DODATEK č. 3
ke Smlouvě o dílo ze dne 24. 3. 2021 ve znění dodatku č. 1 – č. 2
(dále jen „Dodatek“)

na zhotovení díla „**II/303 Velké Poříčí – Hronov – I. etapa**“.

EVIDENČNÍ LIST ZMĚNY STAVBY

3.

SCHEMATICKÝ ŘEZ – HRONOV
 KM 2,5 – 2,9
 ODVODŇOVACÍ PRUH Z DLAŽBY A
 VODOROVNÉ DOPRAVNÍ ZNAČENÍ

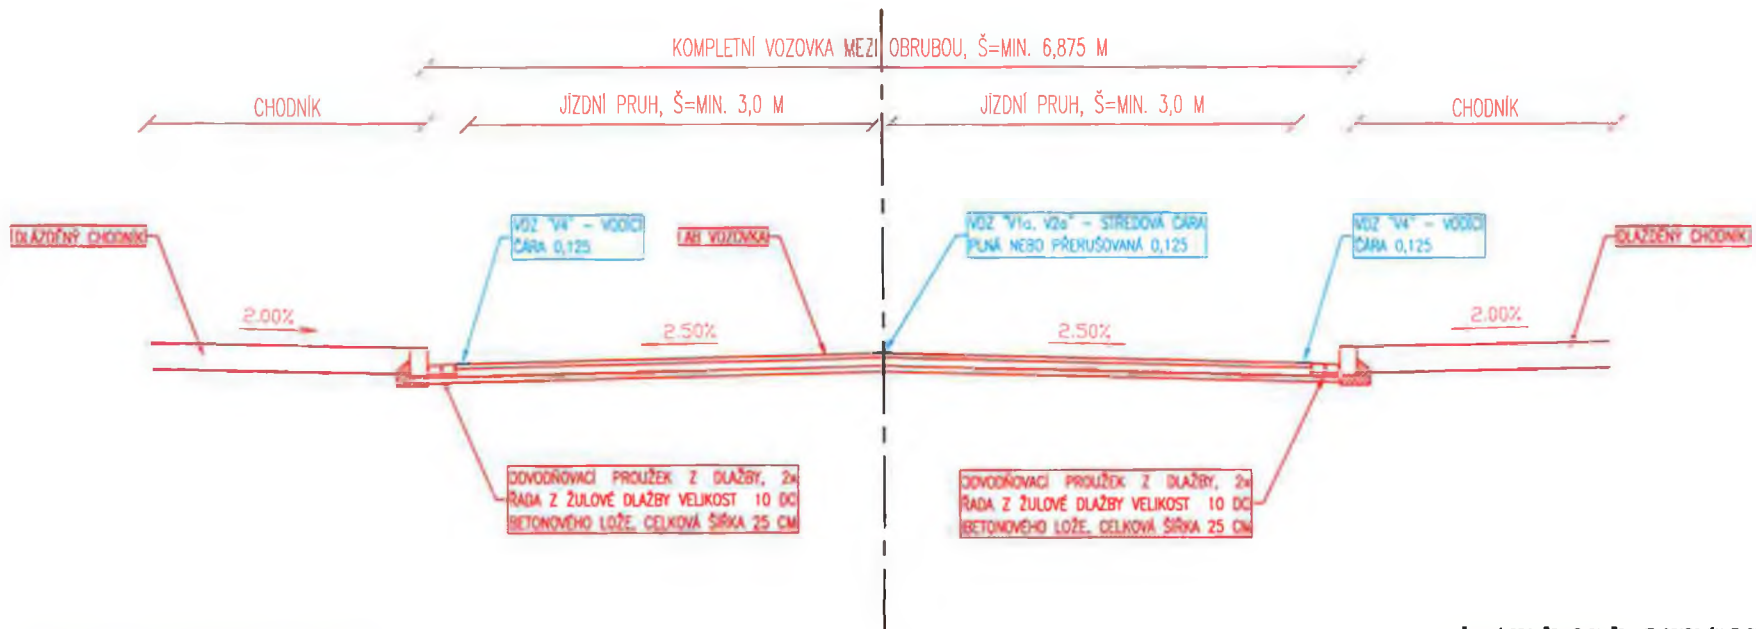
Projektant souhlasí se zjištěním stavby, že se v Hronově potýkáme s malými podélnými sklony komunikace, z čehož vzniká obava o funkčnost odvodnění vozovky. Téměř celý hronovský úsek je bohužel velmi rovinatý a technický návrh opravy v podobě frézování s tím příliš neudělá. Dle dohody na posledním KD bude na celém úseku osazena podél obruby jako pomocný odvodňovací prvek dvojlínka ze žulových kostek (viz přiložený schematický řez), která by byla vyspádována do nejbližších UV.

Osazení v celé trase, tedy i místech, kde je podélný sklon příznivý, bylo zvoleno z důvodu uceleného řešení.

BYL PROVĚŘEN ŠÍŘKOVÝ NÁVRH MEZI OBRUBAMI V KM 2,5 – 2,9 A VŠUDE JE MINIMÁLNÍ HODNOTA 7,0 M. ŘEŠENÍ JE Tedy V CELEM ÚSEKU VYHOVLUJÍCÍ.

- ODVODŇOVACÍ PRUŽEK Z DLAŽBY JE OSAZOVÁN Z DŮVODU MALÝCH PODELNÍCH SKLONŮ KOMUNIKACE
- OSAZENÍM BUDE REGULOVÁN VÝSLEDNÝ SKLON ZA ÚČELEM LEPŠÍCH PODMÍNEK K ODVODNĚNÍ VOZOVKY
- DVOJŘÁDEK Z KAMENNÉ DLAŽBY BY MOHL BÝT NAHRAZEN ŘEZANOU ŽULOVOU DLAŽBOU, KTERÁ JE VIZUÁLNĚ PŘÍTELENEJŠÍ, JEDNÁ SE VŠAK O NÁSOBNÉ FINANČNÍ NAVÝŠENÍ

1. Na základě dopřesnění technického řešení odvodnění komunikace SO 101A km 2,5 - 2,9 bude doplněna dvojlinka ze žulových kostek. K tomuto dopřesnění muselo dojít z důvodu, že v daném úseku jsou téměř nulové podélné sklony. Tímto technickým řešením se více nadlepší příčný sklon vozovky, který zajistí odvodnění povrchu komunikace v rovinnatých lokalitách. Kdyby nedošlo k tomuto dopřesnění docházelo by k zůstávání kaluží na nové komunikaci, které by zhoršovali bezpečnost silničního provozu. Touto změnou bude přičtena dvojlinka ze žulových kostek, bude odečtena příslušná šifka asfaltbetonového souvrství. Vícepráce 273 170,00,- Kč bez DPH, méněpráce 104 077,78,- Kč bez DPH. Jedná se o dodatečné stavební práce, které nebyly zahrnuty v původním závazku ze smlouvy na zakázku, jejich potřeba vznikla v důsledku okolností, které zadavatel jednající s náležitou péčí nemohl předvídat, a tato změna nemění celkovou povahu zakázky.
